REPORTE DE PRODUCTO NO CONFORME

Folio: GAN/PNC/2023-010-P

Nombre del Producto Tenedor Desechable	Número de Lote M030000106
--	-------------------------------------

EVIDENCIA 1

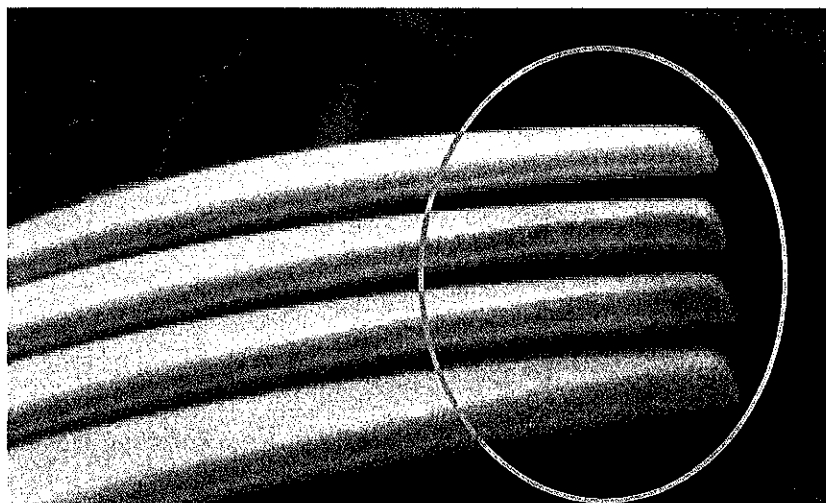
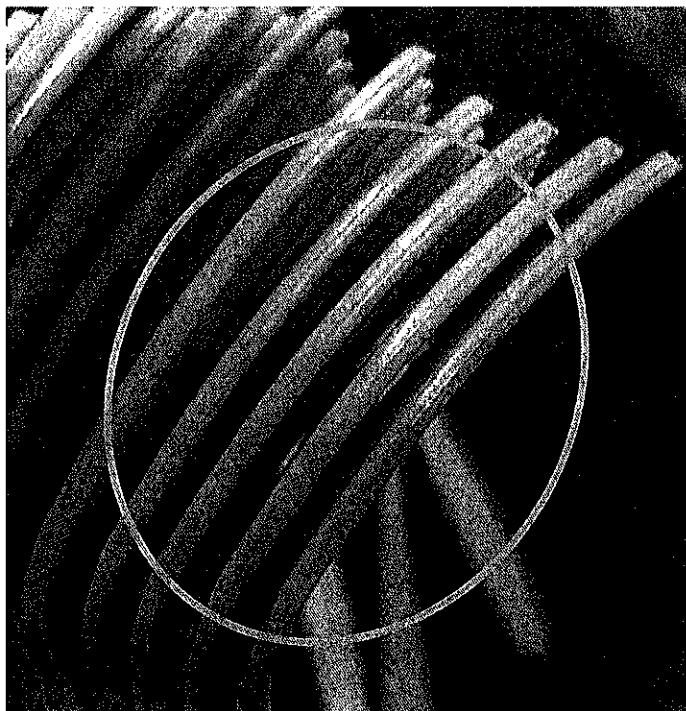
Durante la inspección por atributos se encuentran piezas de tenedor con manchas de aceite negro en las orillas del tenedor y entre los dientes del mismo.
Se realiza prueba ejerciendo poca fuerza sobre el tenedor, donde se observa que el tenedor se rompe por fragilidad del plástico.

Tenedor con machas de aceite negro.

Devolución de producto al maquilador.
